高云的产品变更通知（GPCN）

GW1N-2 及 GW1N-1P5 系列产品增加产品功能，版本由 A 升级为 B。

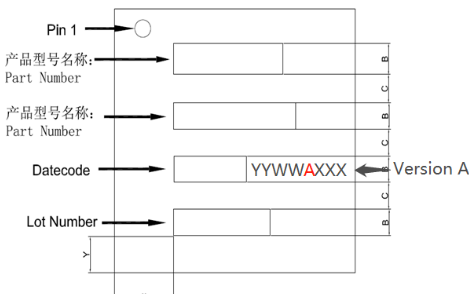
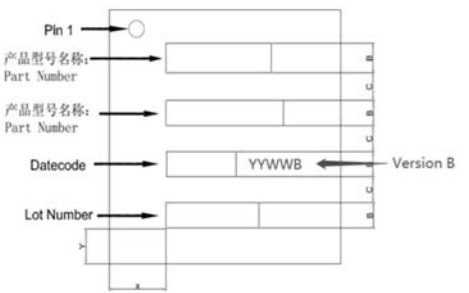
变更前	<ol style="list-style-type: none">1. A 版 GW1N-2 及 GW1N-1P5 系列产品2. 产品丝印：产品日期码的第五位为“A” 
变更后	<ol style="list-style-type: none">1. B 版 GW1N-2 及 GW1N-1P5 系列产品2. 产品丝印：产品日期码的第五位为“B”  <ol style="list-style-type: none">3. 产品功能：支持 I2C 背景升级4. 产品应用：原应用比特流文件完全兼容。
